HILLAND VEST AVLØPSREINSEANLEGG SØKNAD OM UTSLEPPSLØYVE

Varsel om søknad om midlertidig utviding av utsleppsløyve frå Hilland Vest avløpsreinseanlegg

LINDÅS, HILLAND VEST – AUKA MIDLERTIDIG UTSLEPP.

Uttale til søknad om midlertidig utviding av utsleppsløyve frå avløpsreinseanlegg - Hilland Vest - Lindås kommune

Målestokk: 1:15 772

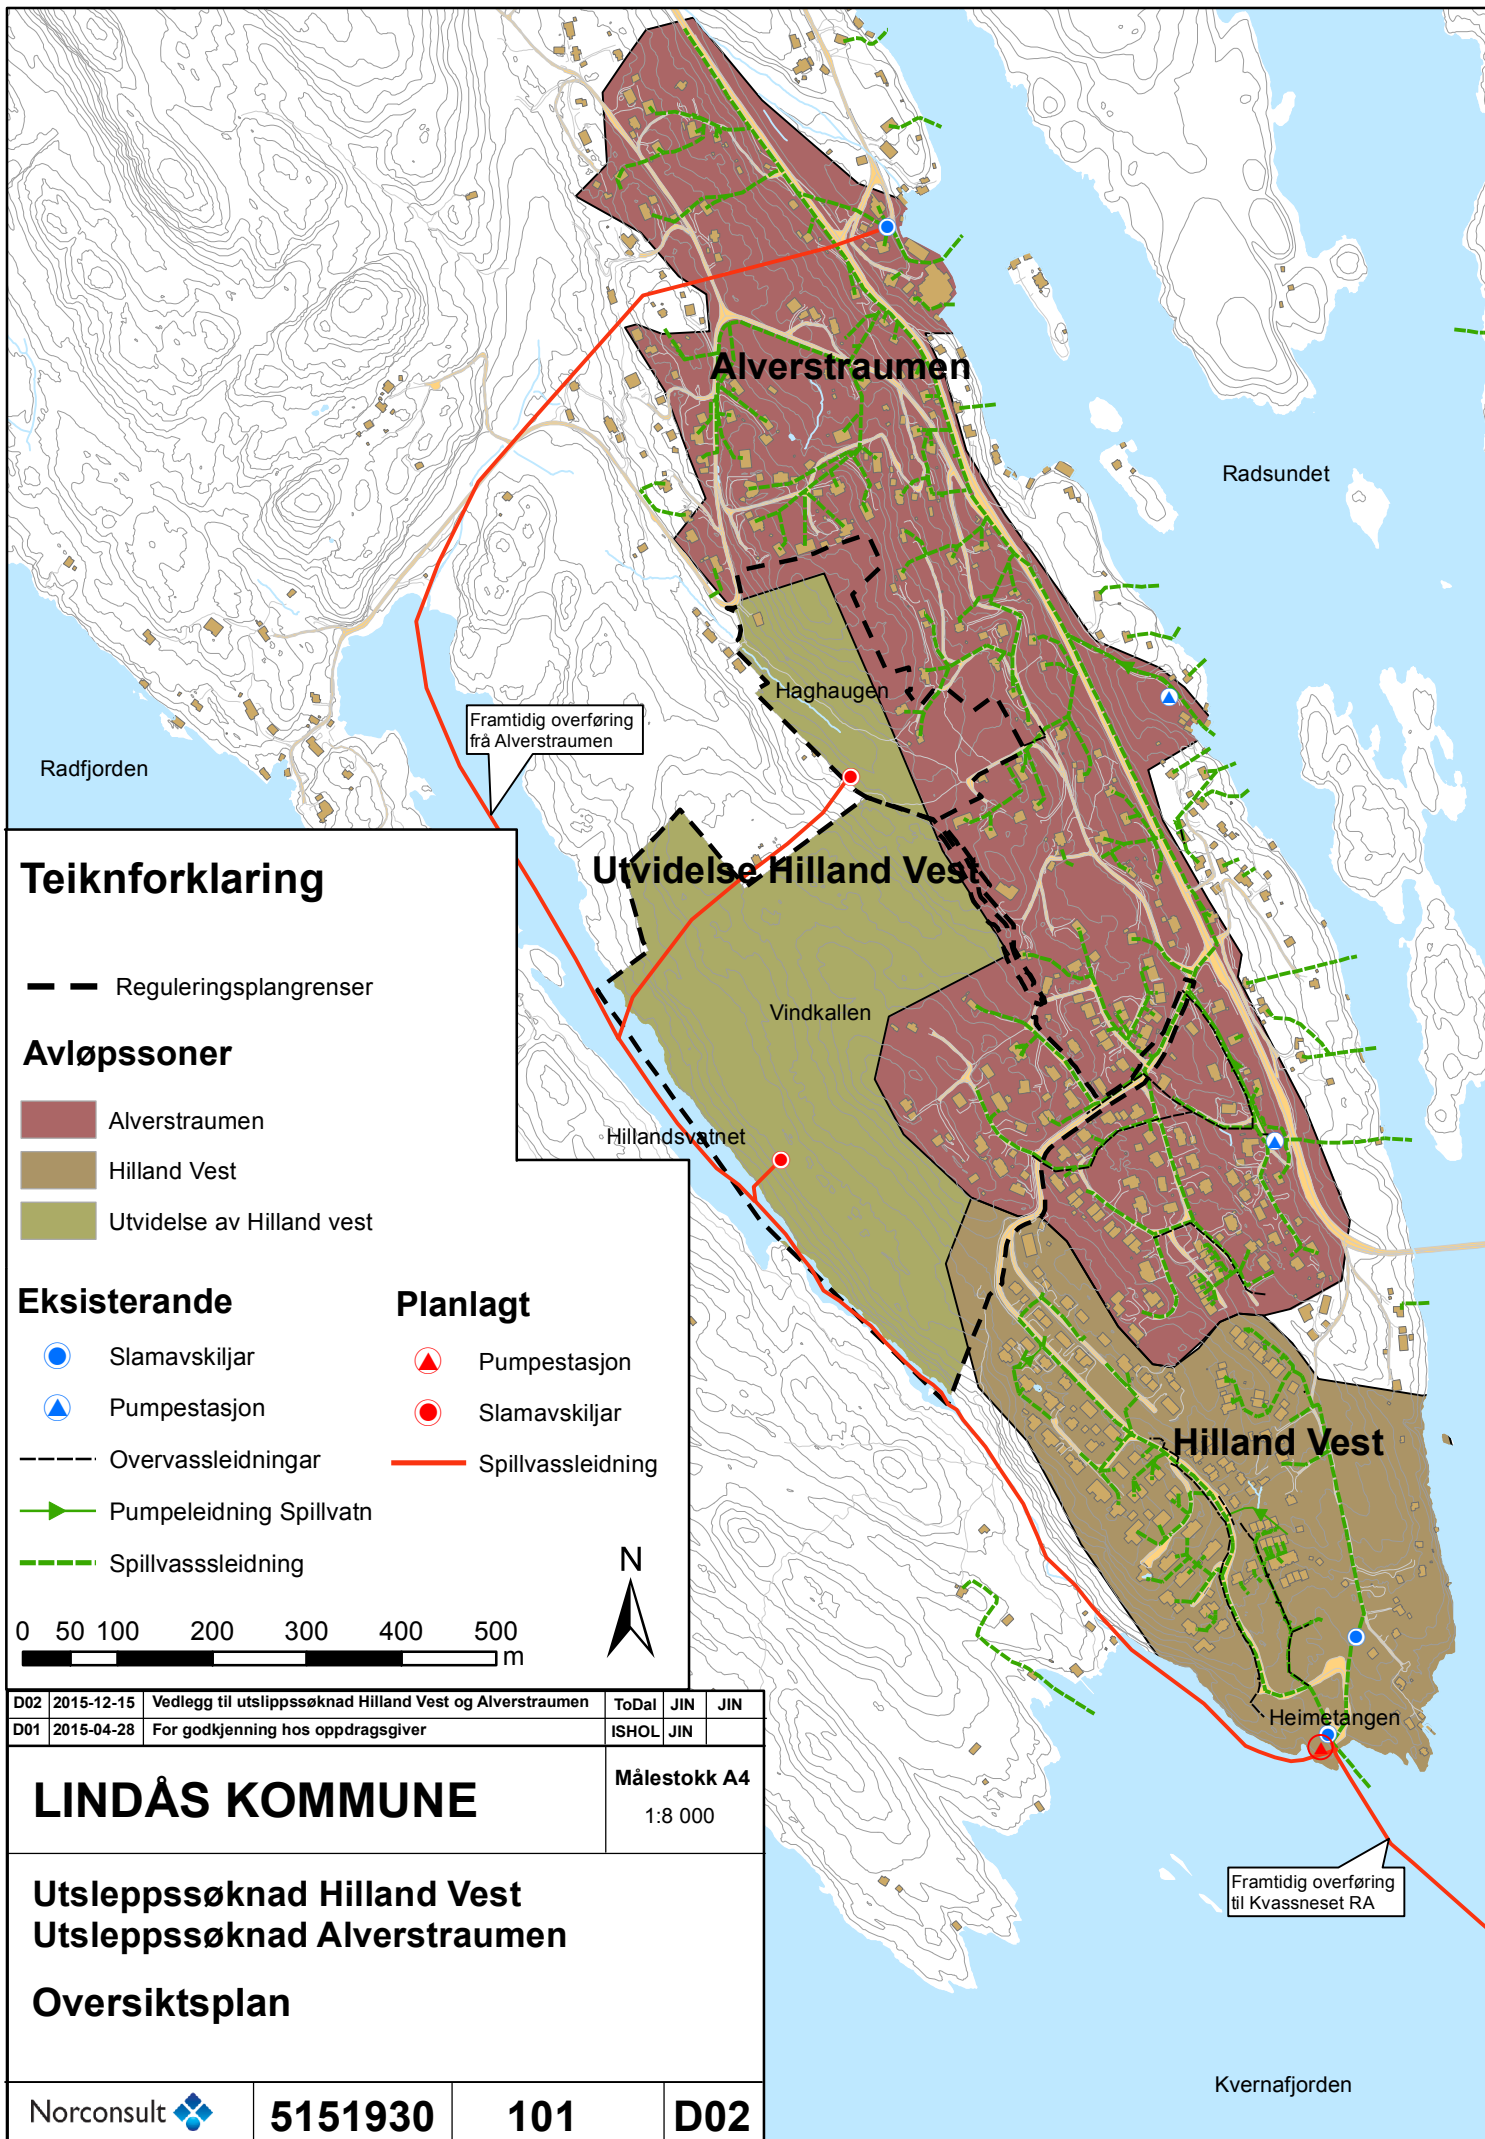
Delar av trasèen for ny utsleppsleidning viser på søknadskartet.
Ein vil allereie no gjere merksam på at ein ikkje kan godt at ei utsleppsleidning blir lagt i det registrerte trålfeltet, eller like ved.
